Typisk plan hovedtrapperom.

FORESLÅTT ENDRING

OPPRISS EKSISTERENDE SITUASJON

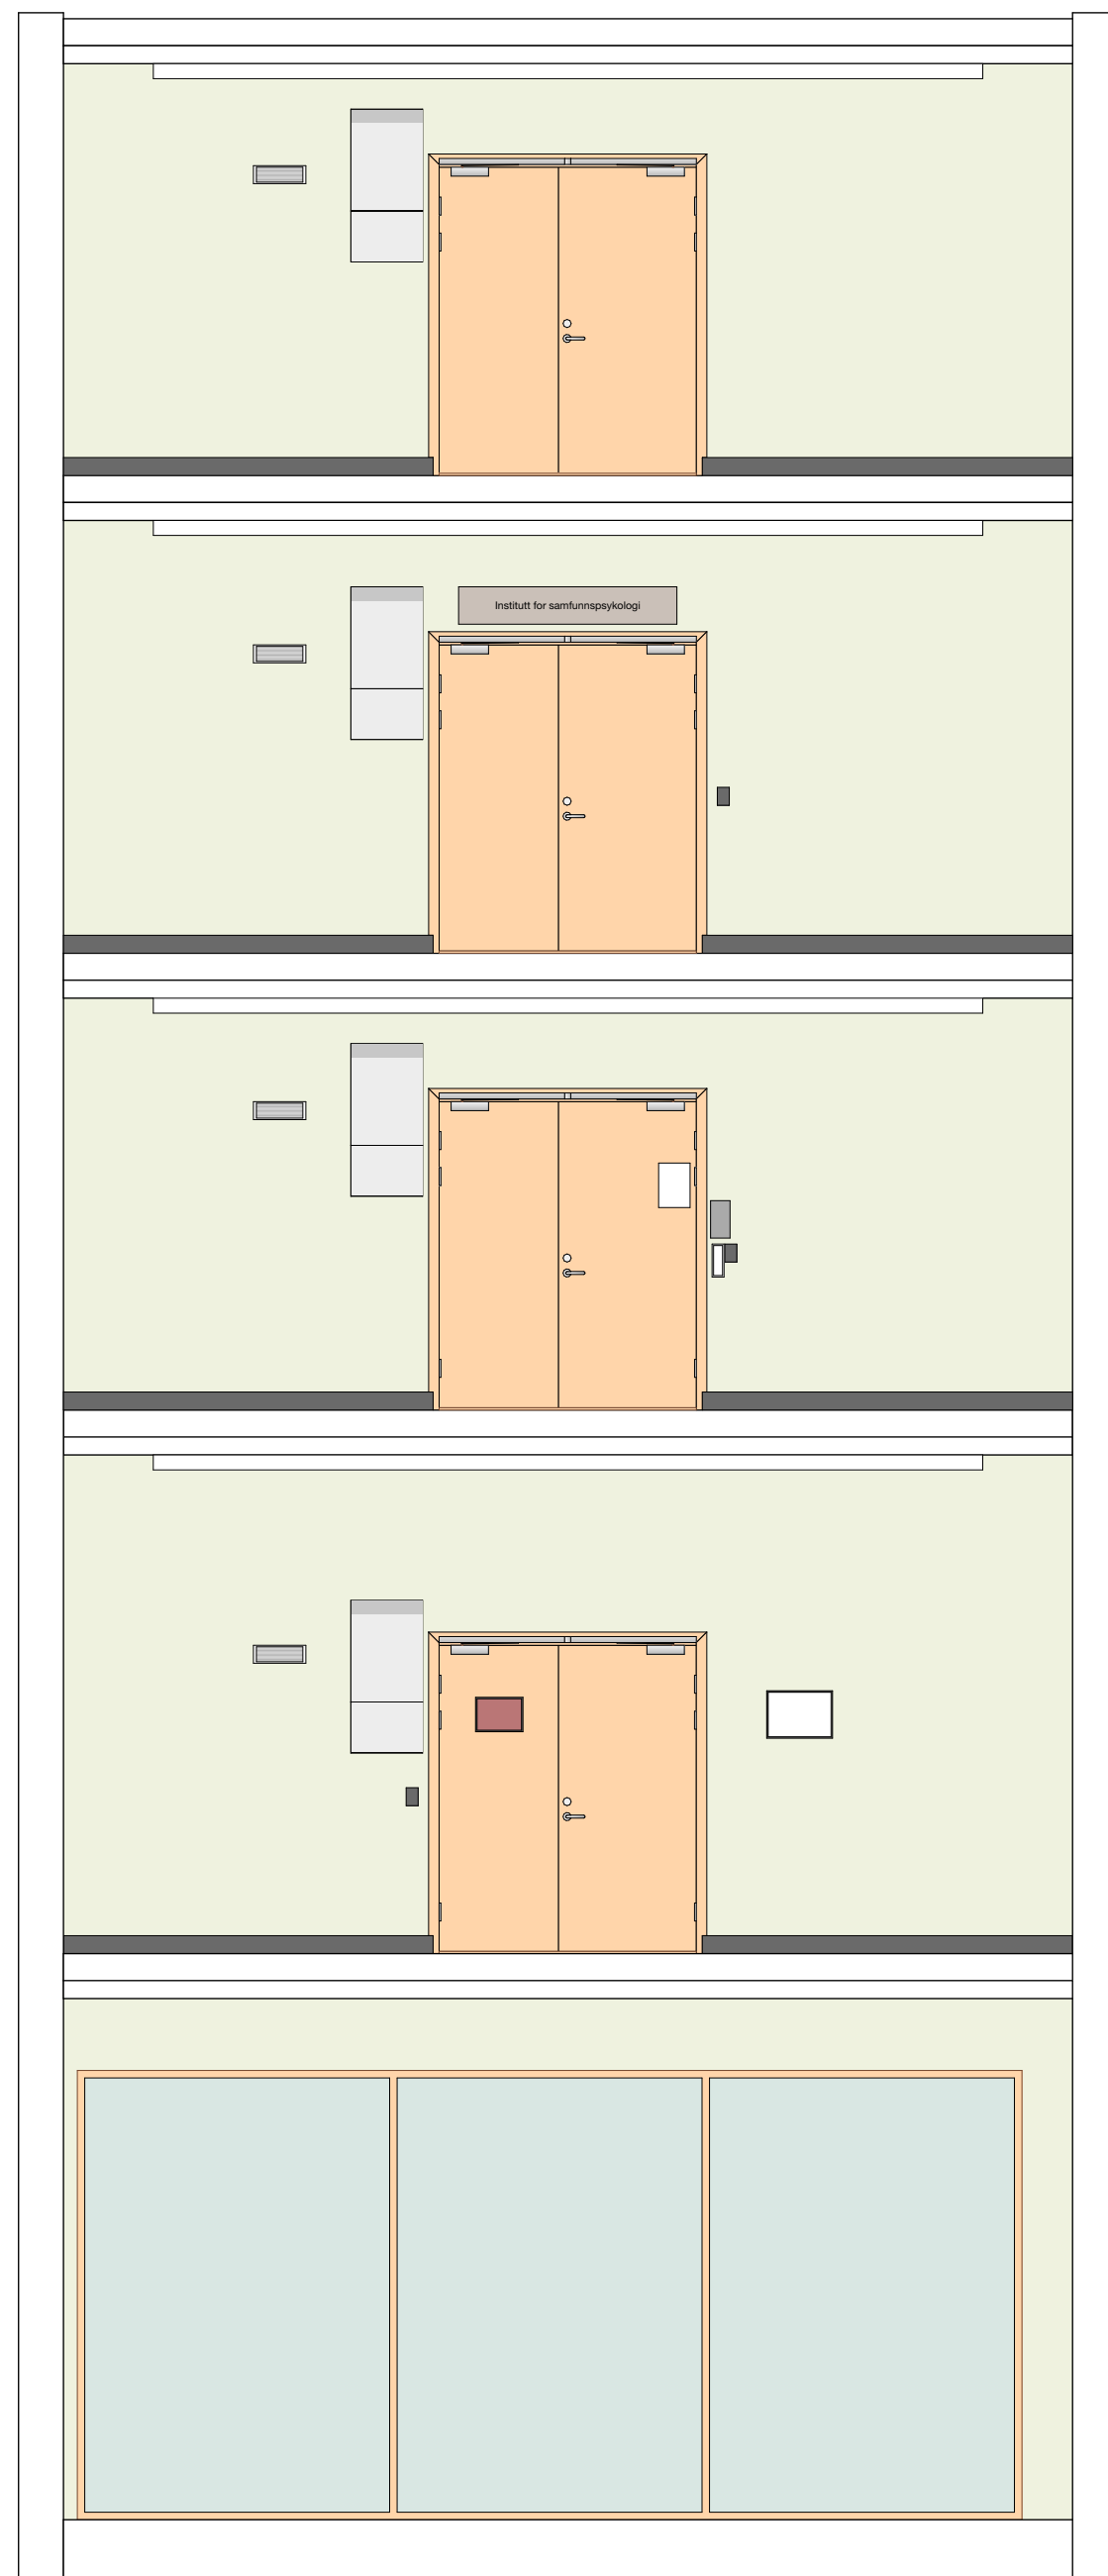
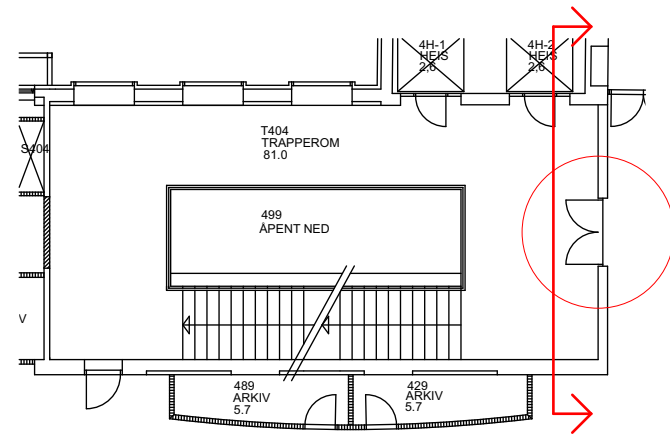
Dørblad åpningsfelt ca 920 mm, sidefelt ca 780 mm.

Dobbeltdører i plan 02-05 på trapperommets nordvestlige side.
Eksisterende dobbeltdører i heltre eik med listverk/omramming i furu.

OPPRISS FORESLÅTT ENDRING

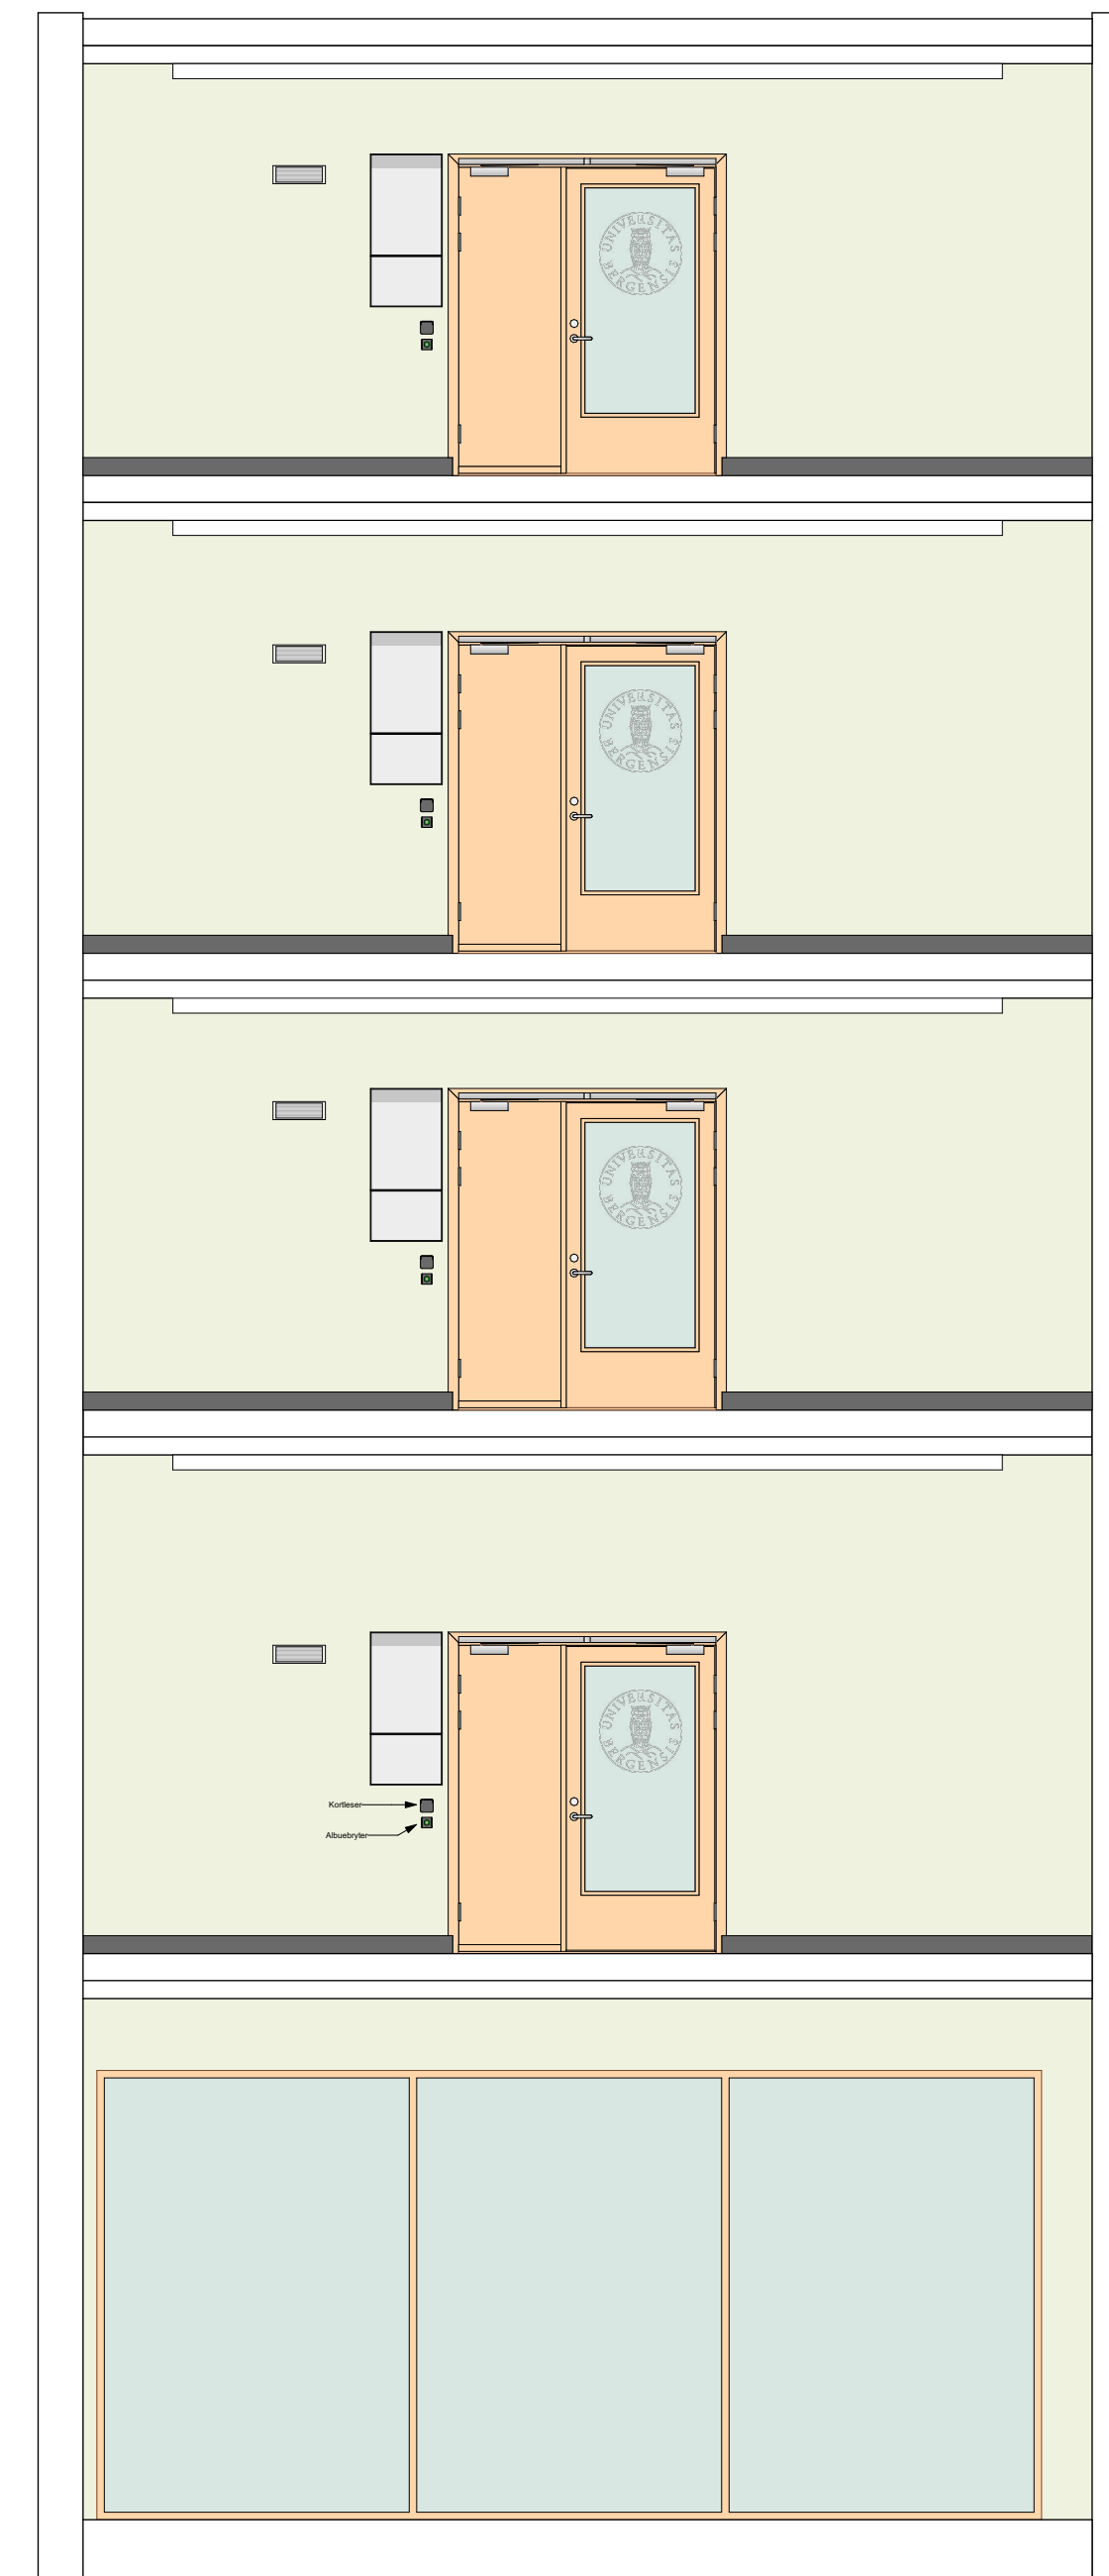
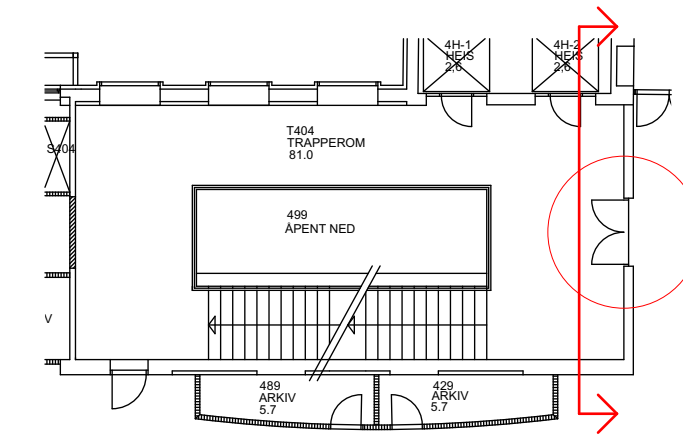
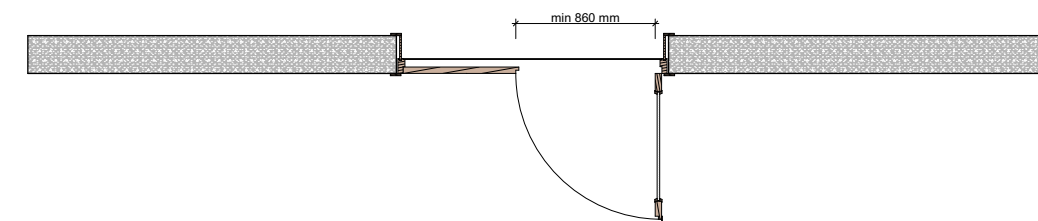
Dobbeltdører i plan 02-05 på trapperommets nordvestlige side foreslås byttet ut med nye dører.

GLASSFELT ÅPNINGSDØR
Fri bredde åpningsfelt min. 860 mm.
 Dørblad åpningsfelt ca 1000 mm, sidefelt ca 700 mm.

Brannkrav iht brannkonsept El,30.
Fri bredde, terskler og betjening iht TEK 17
Personersikkerhet og slagfasthet

Dører og karmar skal ha overflatebehandling tilpasset bruk og slitasje. Dørene skal være av eikefiner og behandlet med klar lakk. Uttrykk skal være tilsvarende som eksisterende dør til lesetorg i plan 02. Glassfelt sikres mot støt og personskader iht krav. Omramminger, lister skal være i eik.

Samtidig foreslås det å flytte skilt og etasjehenvisninger slik at disse flukter i overkant av dør i alle etasjer.

Foliering av glassfelt i samme utførelse som på plan 2 mot fellesarealer.
